## Innspill etter offentlig ettersyn

# Detaljregulering E6/E75 Varangerbotn

Vedlegg : kartskisse

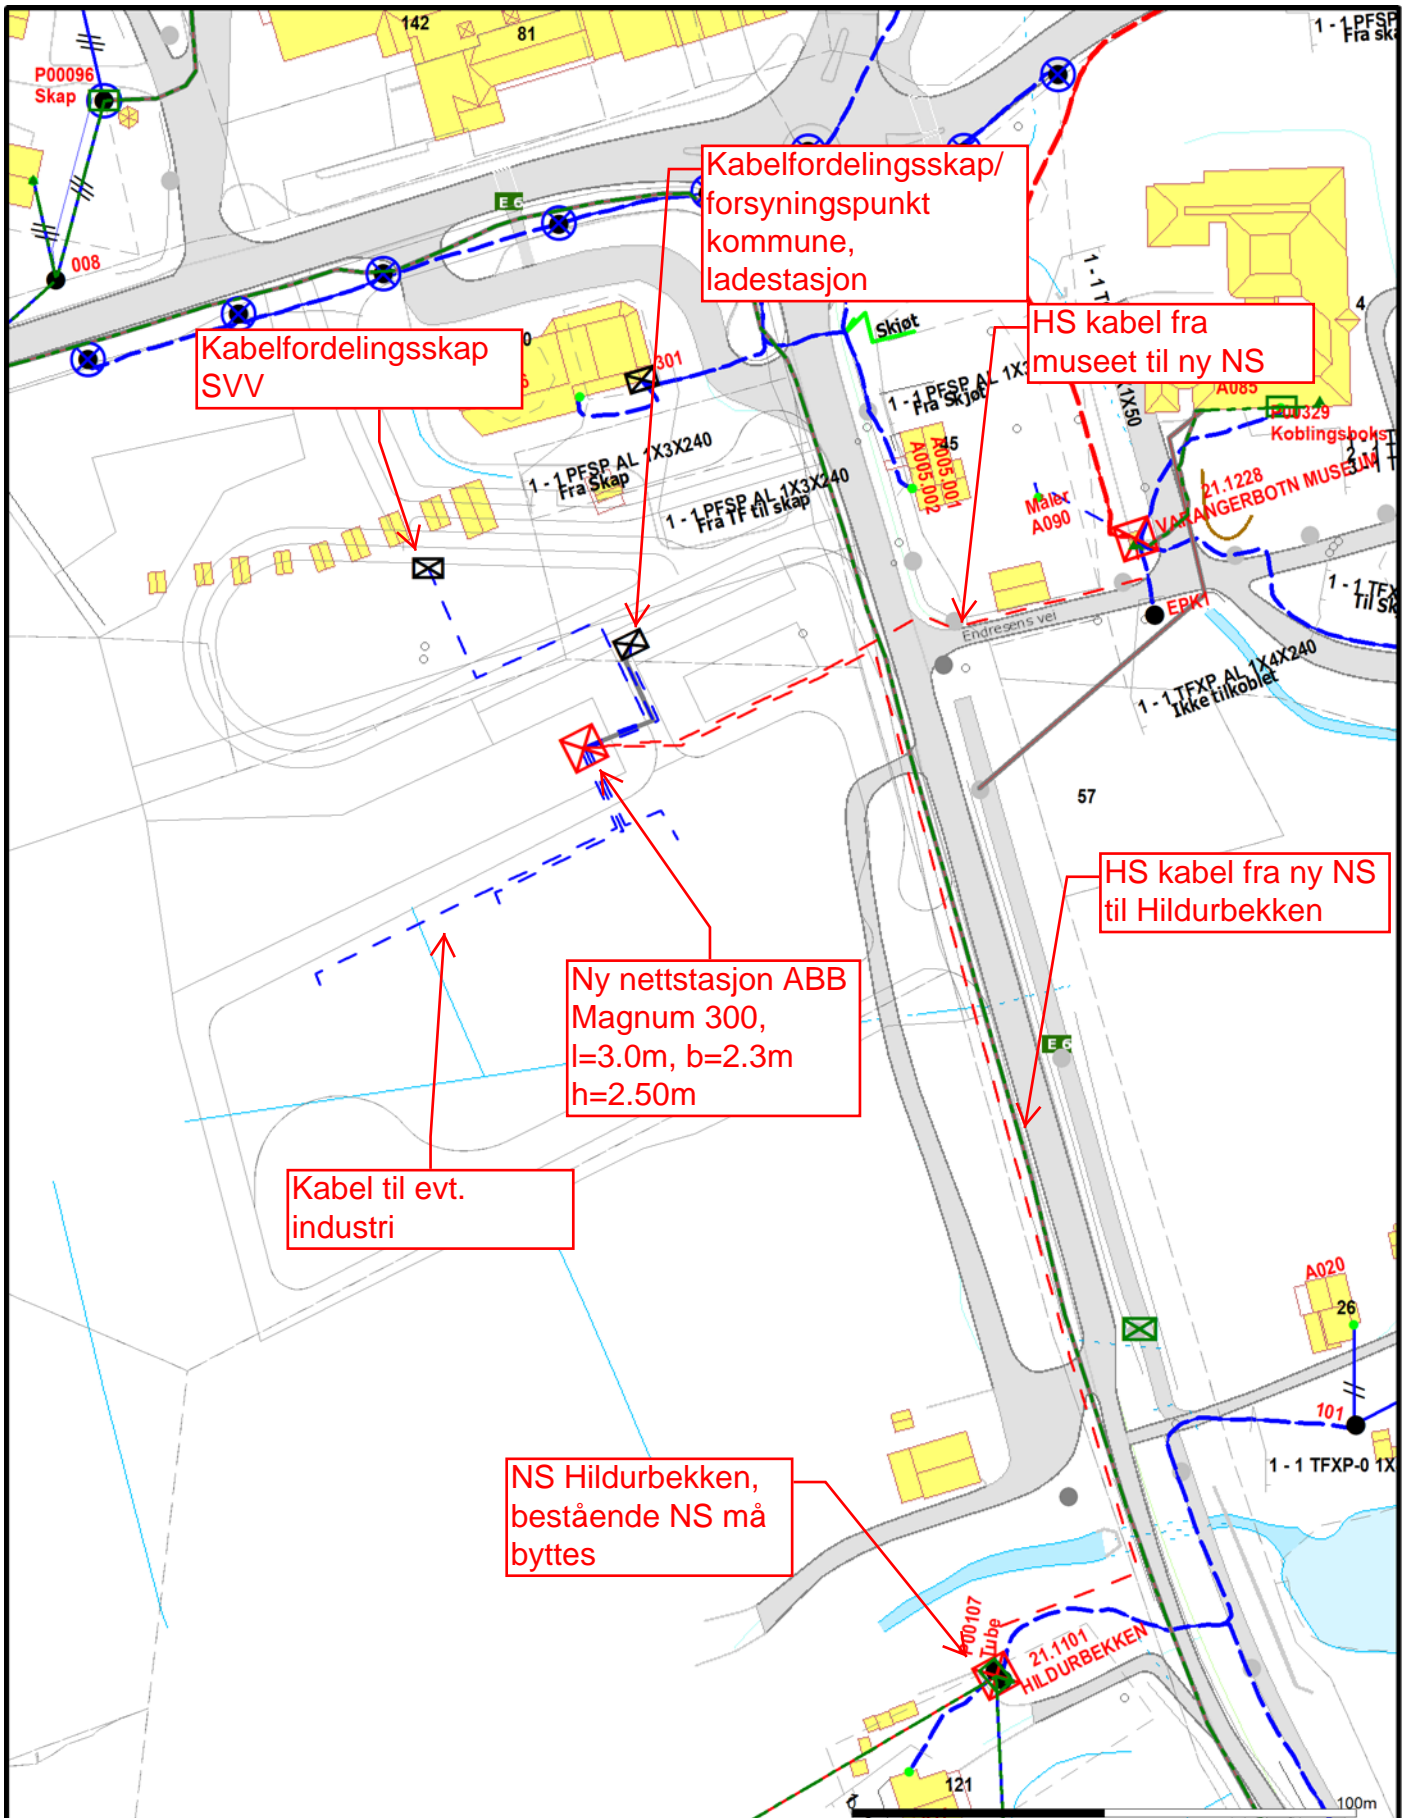
For å forsyne ny infrastruktur i det planlagte området må det bygges en ny nettstasjon med tilhørende høy- og lavspent kabelanlegg. I forbindelse med denne utbyggingen vil vi etablere en høyspent kabelforbindelse fra nettstasjon Varangerbotn Museum til ny nettstasjon. Fra ny nettstasjon til avgreining Hildurbekken (avgreining fra 22kV linje Varangerbotn – Gandvik) legges ny HS kabel. Her må eksisterende nettstasjon skiftes ut for å løse den planlagte infrastrukturen, dette for å ha mulighet til å forsyne kollektivknutepunktet fra to sider for å sikre stabil forsyning til ny og viktig infrastruktur.

Det må settes av areal i reguleringsplanen til nettstasjon, denne har mål l=300cm, b=230cm, h=250cm. Det må tas hensyn til forskrift om elektriske forsyningsanlegg i planlegging av området rundt nettstasjonen. VKN AS har tatt utgangspunkt i en prefabrikkert nettstasjon av typen ABB Magnum. Når det gjelder plassering av nettstasjon ønsker vi primært den plassering som er inntegnet i vedlagt kart eller nærliggende, dette av tekniske hensyn.

I vedlagt kart er det satt opp et forslag til lavspent forsyningsanlegg fra ny nettstasjon ved trafikknutepunkt. Endelig utforming av dette vil avhenge av behov og ønsker fra kunder. Både høyspent og lavspent kabelanlegg vil i sin helhet bli forlagt i rør i bakken.

Vi har regulert inn areal til ny nettstasjon i plankartet og i planbestemmelsene.

Varangerbotn Kro.  
 Forretningsplankart.

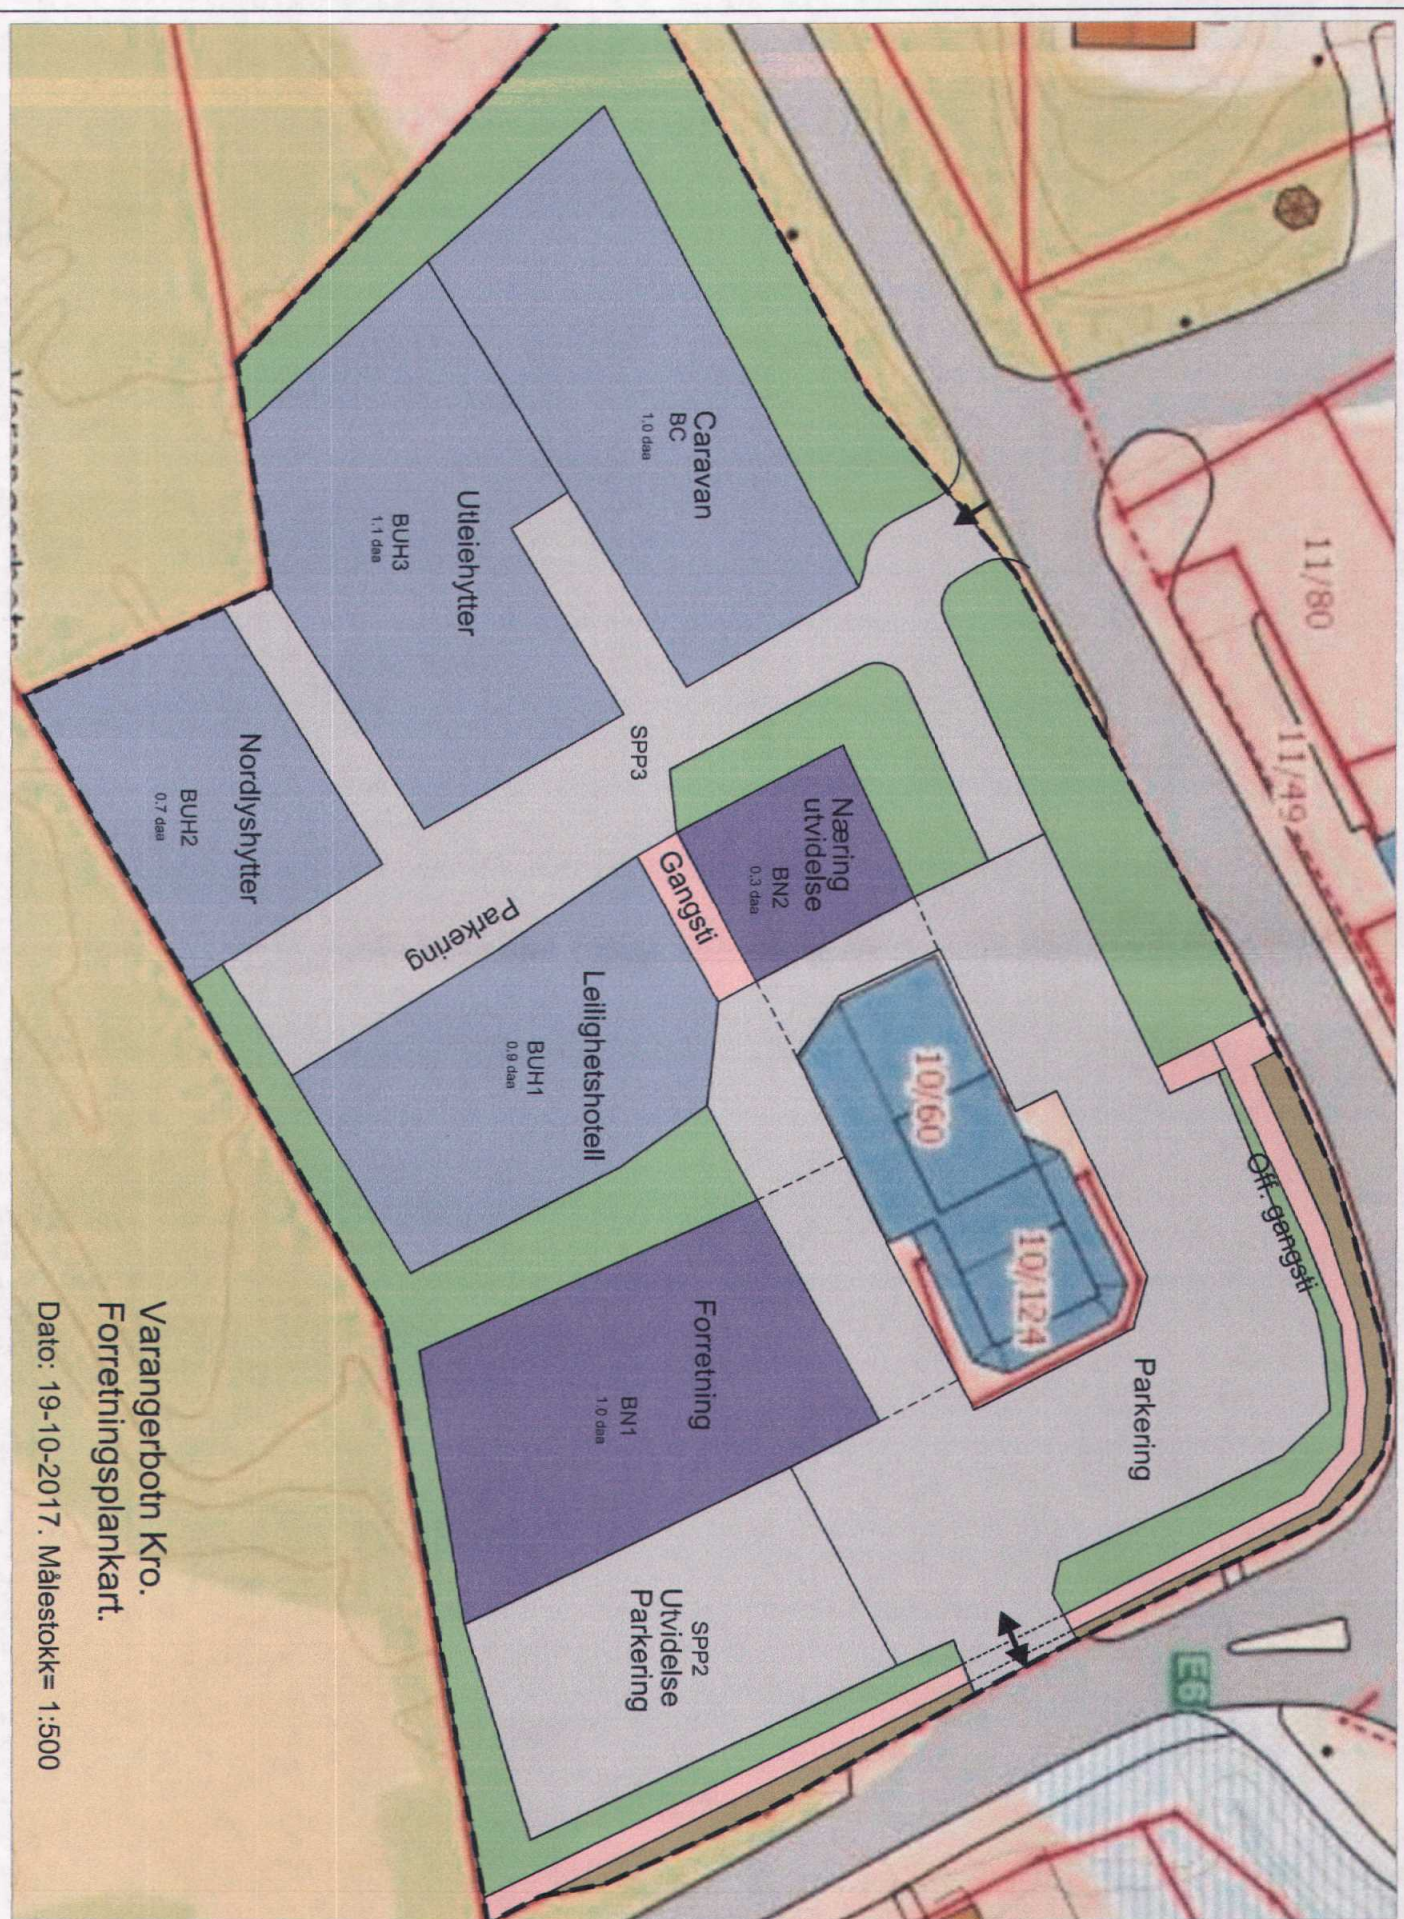
Viser til at det er utført grunnboringer av kommunal tomt og at Statens vegvesen ikke vil bygge på denne tomten på grunn av kvikkleire. Han mener at knutepunktet deretter ble flyttet til hans eiendom hvor han sier de allerede har lagd en forretningsplan for området. Det er derfor ønskelig at knutepunktet flyttes 40 meter lenger sør.

Vi kan ikke imøtekomme ønsket om å flytte kollektivknutepunktet 40 meter sydover.

Tidlig i planprosessen ble det bestemt at den beste beliggenheten for kollektivknutepunktet er rett sør for Varangerkroa. Det har ikke vært et alternativ å bygge lenger sør på kommunens eiendom da det blir for lang avstand fra sentrum. Utdypende argumentasjon for valg av plassering er beskrevet i planbeskrivelsen.

Etter innspill fra Opdahl er knutepunktet trukket så langt sør som mulig uten at vi må grave oss ned i kvikkleire. Det er ikke ønskelig å plassere knutepunktet på dette området da det vil bli en meget krevende løsning. Dette er beskrevet i planbeskrivelsen og i geoteknisk rapport.
